MO-E-1383-CODICE OPERA N.1392 – CUP:B94H20001600001 – INTERVENTI DI ADEGUAMENTO E MESSA IN SICUREZZA DELLA CASSA DI LAMINAZIONE DEL FIUME SECCHIA ALLA NORMATIVA DPR 1363/59 E DM 26/06/2014.

4° LOTTO FUNZIONALE: COUTILIZZO INVASO AD USO IRRIGUO – CIG:94819039E1

**RELAZIONE DI ACCOMPAGNAMENTO INTEGRAZIONI
RICHIESTE IN SEDE DI PROCEDURA DI VIA**

REV.	DATA	DESCRIZIONE MODIFICA	REDATTO	CONTR.	APPR.
01	FEBBRAIO 2023	INTEGRAZIONE A SEGUITO VERIFICA DI COMPLETEZZA PROCEDURA DI VIA			
02	MAGGIO 2023	REVISIONE A SEGUITO RICHIESTE INTEGRAZIONI PROCEDURA DI VIA

Sezione della SP 85 con introduzione del senso unico alternato per posa della condotta DN700

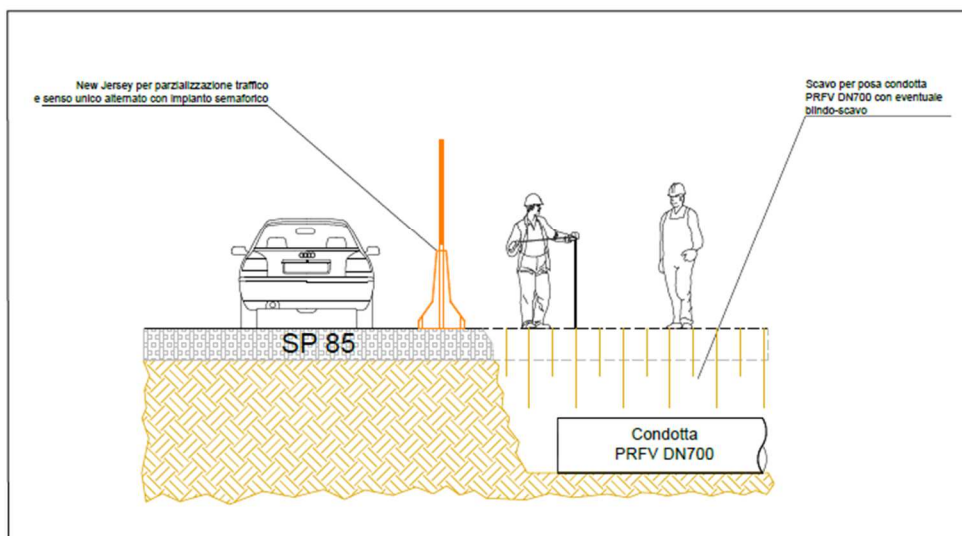
Considerato che dalle verifiche eseguite è emersa la carenza di parte della documentazione già richiesta con nostra lettera 31/01/2023 n. prot. 3082 in merito all'attraversamento della SP. 85, si evidenzia la necessità di integrare gli elaborati progettuali, accompagnandoli da opportune planimetrie e sezioni che riguardino l'attraversamento della SP.85. L'attraversamento deve essere posato ad una quota inferiore a 1 mt. rispetto al piano stradale e possibilmente effettuato con spingitubo. Ai fini dell'ottenimento dell'autorizzazione dovrà, inoltre, essere presentata da parte di AIPO e Bonifica una richiesta specifica come da modulo allegato.

Si rimanda all'esame della tavola di progetto 3.i.4 – *Dettaglio risoluzione interferenza SP85*, in cui è ben visibile come la distanza fra l'estradosso della condotta in progetto e il piano stradale della SP.85 sia pari circa a 1.60 m e quindi rispetti il limite richiesto.

Come già affermato nella Relazione di accompagnamento delle integrazioni dello scorso febbraio, il progetto prevede che la posa della condotta in attraversamento alla SP85 avvenga con scavo a cielo aperto, utilizzando barriere new-jersey per delimitare provvisoriamente la semi-carreggiata, come illustrato nella figura che segue, estratta dalla tavola di progetto 3.j – *Schemi grafici e sezioni schematiche delle aree di cantiere – Viabilità di accesso*.

In considerazione del limitato sviluppo dell'attraversamento e della contenuta profondità dello scavo, si è ritenuto che l'ipotesi di utilizzo della tecnica a spingitubo fosse poco percorribile dal punto di vista tecnico, logistico ed economico.

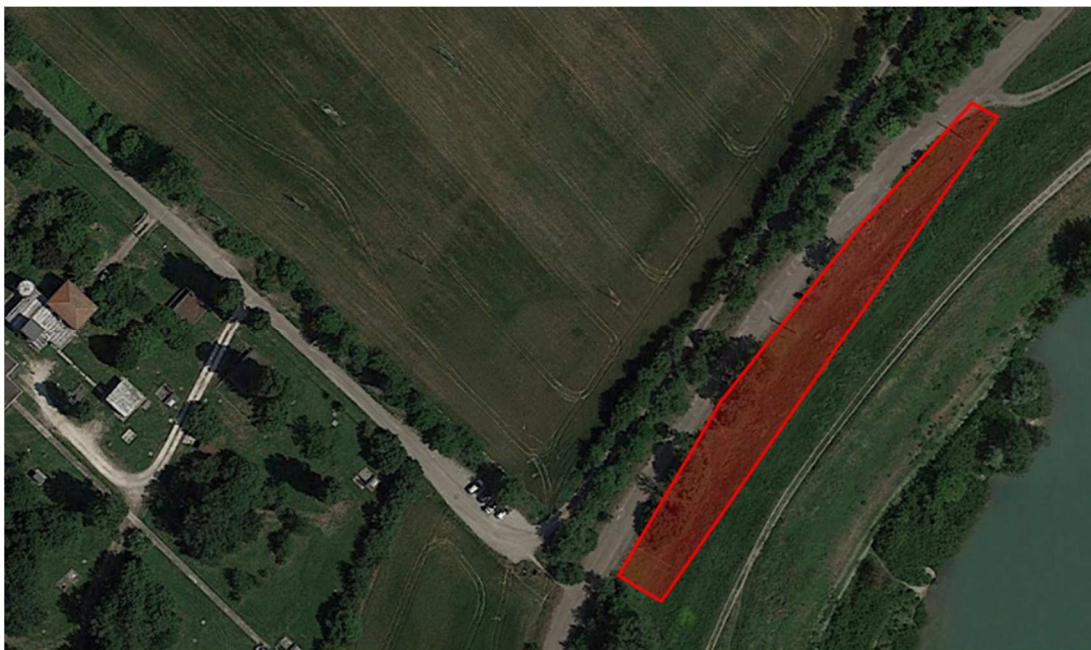
- Mappa dell'organizzazione di massima dei cantieri, descrivendo la disposizione di eventuali di bagni chimici per le maestranze, le piazzole e le aree impermeabili per depositi di materiali o eventuali sostanze pericolose e mezzi.
- Indicare l'entità dell'incremento del traffico sulla viabilità locale dovuta all'opera in termini di numero di mezzi in transito

Il Piano di Sicurezza e di Coordinamento (elaborato R.11) riporta le informazioni richieste (vd. in particolare § 2.1 e § 3.4.1), che saranno ulteriormente approfondite nelle successive fasi progettuali, come riportato in premessa (§ 1.1):

Il maggior livello di dettaglio riguarderà, proprio perché direttamente connessa all'organizzazione puntuale del cantiere fisso, anche la mappa dell'organizzazione di massima dei cantieri, con la disposizione dei bagni chimici per le maestranze, delle piazzole e delle eventuali aree impermeabilizzate per depositi di materiali o eventuali sostanze pericolose e mezzi.

La figura che segue è tratta da pag. 12/78 del PSC e individua l'area in cui potrà essere localizzata l'area del cantiere fisso presso il nuovo impianto di sollevamento (foto aerea, fonte Google Earth).

In ogni caso si rimanda nuovamente al § 3.4.1 nel quale l'organizzazione del cantiere è descritta con riferimento agli elementi di cui all'Allegato XV punto 2.2.2 del D.Lgs 81/2008 e s.m.i.: si sottolinea in tal senso che non si prevede, per la tipologia di lavorazioni necessarie per la realizzazione delle opere in appalto, lo stoccaggio di materiali o sostanze pericolose.

Figura 2 – Estratto Elaborato ALLEGATO 1 con individuazione fogli catastali

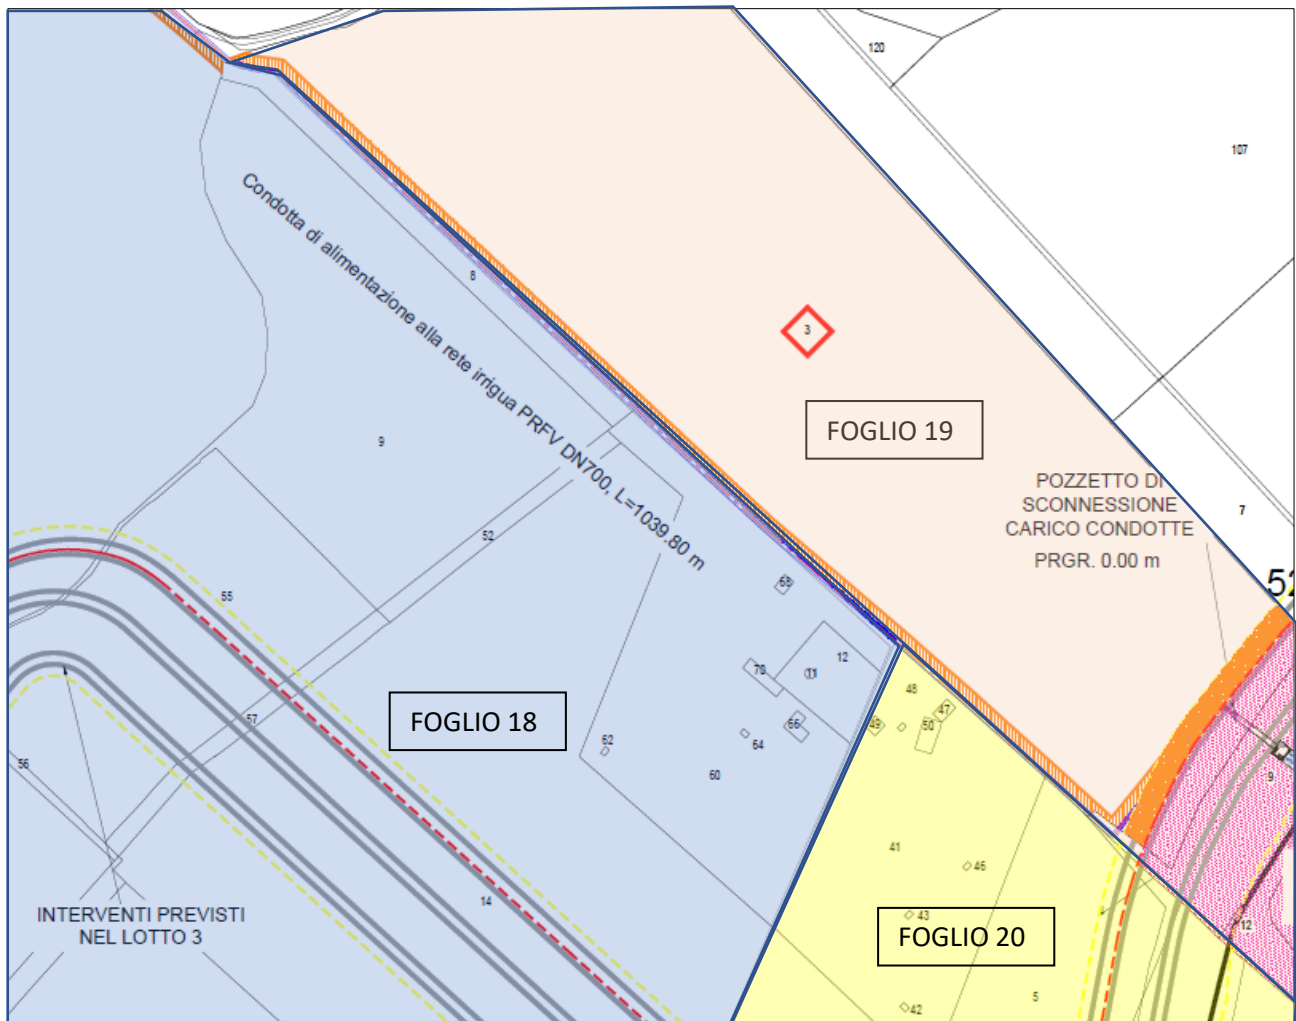
- 1) Si fa presente che l'ALLEGATO 1 dell'elaborato “R13- Piano particellare grafico di esproprio, servitù e occupazione temporanea ed elenco Ditte”, che individua il percorso in

progetto della condotta di alimentazione alla rete irrigua, riporta un'unione non corretta tra il foglio catastale n. 19 e i fogli n. 18 e 20, determinando la presenza di un'inesistente ed anomala area intermedia, sulla quale è stato indicato il tracciato della nuova condotta (v. Figura 2). La corretta unione dei suddetti fogli evidenzia, invece, che il tracciato della nuova condotta insiste in buona parte su area del mappale n. 3parte, di proprietà della scrivente, per una superficie, che risulterebbe dunque gravata, in misura sicuramente maggiore rispetto a quella indicata in progetto.

Si richiede di conseguenza di verificare e chiarire con maggiore precisione la reale posizione catastale della condotta irrigua in progetto e, conseguentemente, di modificare le superfici dell'area gravata da servitù e dell'area oggetto di indennità di occupazione.

Si è avuto modo di verificare che, effettivamente, l'unione tra i fogli catastali lungo la via del Rivone non è stata rappresentata in maniera corretta: è stato quindi revisionato l'elaborato *R13 – Piano particellare grafico di servitù e occupazione temporanea ed elenco ditte*, adeguando le superfici di servitù e di occupazione temporanea e, conseguentemente, l'importo delle indennità anche nel Quadro economico.

In relazione alla nota del 18/05/2023 Prot. 101/PV/CE, di codesta Società si fa presente che si è preso atto di quanto comunicato ed è stata effettuata la verifica dal punto di vista catastale, procedendo ad una rettifica delle superfici e servitù dell'area oggetto di indennità di occupazione; i relativi importi rivisti saranno ricompresi nel conseguente aggiornamento del quadro economico dell'intervento.

Figura 4 – Estratto tav. 1 – Corografia Generale di Inquadramento dell'opera

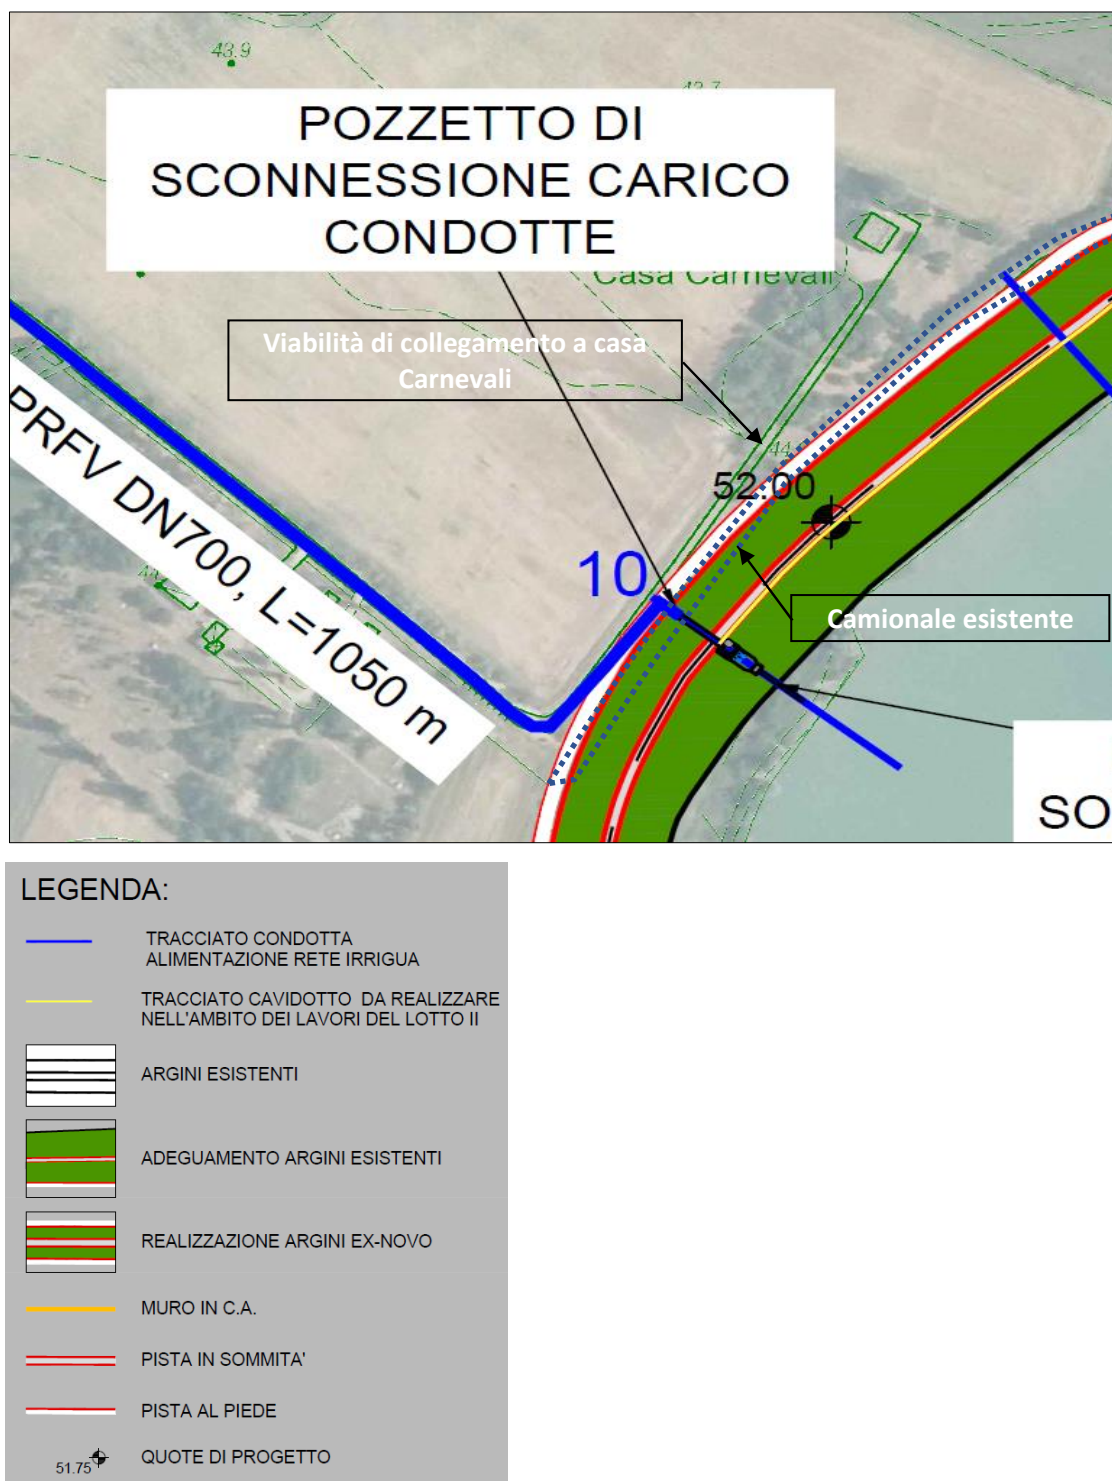
- 2) Si evidenzia, inoltre, come rilevabile dall' *Estratto tav. 1 (Figura 4)*, che segue:
- che il tracciato della condotta irrigua in progetto, nel settore orientale, sembra interessare direttamente lo stradello inghiaiato, di proprietà della scrivente, che consente l'accesso all'abitazione presente in località "Casa Carnevali", gravato da servitù perpetua di passaggio in favore del citato edificio;
 - che l'intervento interferisce per un tratto indicato in figura 4, lungo la direttrice nord/sud, con la camionale esistente di proprietà della scrivente, posta al piede esterno dell'attuale argine della cassa di espansione, che costituisce la viabilità di servizio e di collegamento

con il Cantiere Albone di proprietà della collegata società Calcestruzzi Corradini spa.

A tal proposito, si chiede di approfondire l'incidenza delle suddette interferenze e, se necessario, prevedere soluzioni che garantiscano in ogni caso l'accesso all'abitazione privata durante tutto il periodo di esecuzione dei lavori, sia per il citato tratto, sia per tutto il percorso di Via del Rivone fino alla SP 85. Si chiede, inoltre, che durante l'esecuzione dei lavori

venga comunque mantenuto percorribile anche il tratto di camionale esistente posto al piede esterno dell'attuale argine della cassa d'espansione, il cui tracciato è indicato con tratteggio blu in Figura 4 e che, come già citato in precedenza, rimanga sempre consentito il collegamento allo stabilimento di Albone con mezzi pesanti, così come lo è attualmente. Si precisa, inoltre, che anche Via del Rivone potrà essere interessata dal passaggio di mezzi pesanti destinati all'attività produttiva di estrazione degli inerti, con transito in corrispondenza del tracciato della condotta in progetto, posto che l'intervento in progetto di cui si discute interessa un'area contigua ai Poli estrattivi SE016 e SE108, pianificati dal P.A.E. vigente del Comune di Rubiera.

La condotta in progetto non interesserà direttamente lo stradello inghiaiato che consente l'accesso all'abitazione presente in località "Casa Carnevali": puntuali e locali modifiche al tracciato potranno comunque essere effettuate durante l'esecuzione dei lavori per garantire quanto affermato.

Per quanto riguarda le interferenze con la camionale, si conferma che la strada rimarrà fruibile come previsto negli interventi del progetto generale già approvato.

Si segnala infine che le superfici di occupazione temporanea sono state previste proprio per mantenere l'accessibilità attuale lungo la via del Rivone durante tutta la realizzazione degli interventi.

In merito alle interferenze relative all'accesso all'abitazione presente in località "Casa Carnevali" e all'utilizzo della camionale esistente posta al piede esterno dell'attuale argine della cassa di espansione, che costituisce la viabilità di servizio e di collegamento con il Cantiere Albone di proprietà della società Calcestruzzi Corradini spa, si comunica che si prende in carico quanto segnalato ed in fase di esecuzione degli interventi sarà cura di questo Ufficio concordare i dettagli di cantierizzazione con l'impresa appaltatrice al fine di rispettare quanto segnalato.
